COMUNE DI PONTERANICA

REVISIONE 2023 P.G.T.

PARERI DEGLI ENTI E OSSERVAZIONI

PARERE TECNICO

Estratto tavola D3 del Documento di Piano

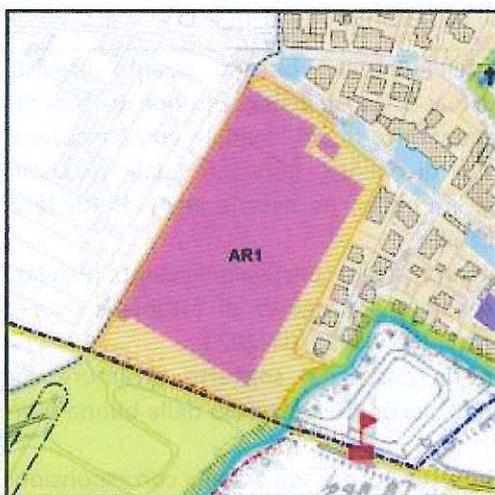
L'Osservazione riguarda l'Ambito di Rigenerazione 1 Ex Gres e, a fronte della peculiarità morfologica e funzionale dell'ambito, al fine di una maggiore coerenza con la localizzazione strategica al confine con il Comune di Bergamo in corrispondenza della futura fermata della T2, propone modifiche finalizzate a definire con maggiore chiarezza e precisione parametri edilizi, dotazioni pubbliche, modalità attuative e sostenibilità ambientale dell'intervento.

Si chiede che la scheda dell'Ambito di Rigenerazione n. 1 sia modificata per adeguarla a quanto nel seguito.

In considerazione della complessità dell'intervento, che si colloca in un contesto soggetto a vincoli funzionali, infrastrutturali e ambientali, si chiede che, pur nel rispetto dell'art. 3.1 delle NTA del Piano dei Servizi, siano esplicitati nella Scheda tutti gli elementi di variabilità necessari a consentire una determinazione flessibile e ragionata delle dotazioni territoriali.

Pertanto, l'**OSSERVAZIONE È PARZIALMENTE ACCOGLIBILE**, modificando la scheda d'Ambito come da allegato che segue, con le seguenti motivazioni.

La Scheda d'Ambito può quindi essere modificata introducendo uno specifico riquadro che disciplini la materia delle dotazioni, così come nel seguito.

Dotazioni territoriali	Con riferimento al quadro normativo delineato dall'articolo 3.1 delle NTA del Piano dei Servizi, la definizione delle dotazioni territoriali sarà oggetto di una valutazione specifica, calibrata sulle esigenze funzionali dell'intervento e sulle
------------------------	-----------------------------------------------------------------------------------------------------------------------------------------------------------------------------------------------------------------------------------------------------

La Scheda d'ambito è quindi modificabile, introducendo il quadrante che segue.

In considerazione della destinazione d'uso produttiva dell'immobile, oltre a quanto previsto dall'articolo DP 2.3 dei Criteri di Attuazione del Documento di Piano, la fase di negoziazione precedente l'approvazione del Piano Attuativo deve stabilire il valore economico di un'adeguata compensazione economica, ragionevolmente commisurata all'incremento di valore derivante dall'attuazione dell'intervento e dalla modifica di destinazione d'uso degli immobili, necessaria alla collettività di Ponteranica per garantire la sostenibilità delle attività insediabili.
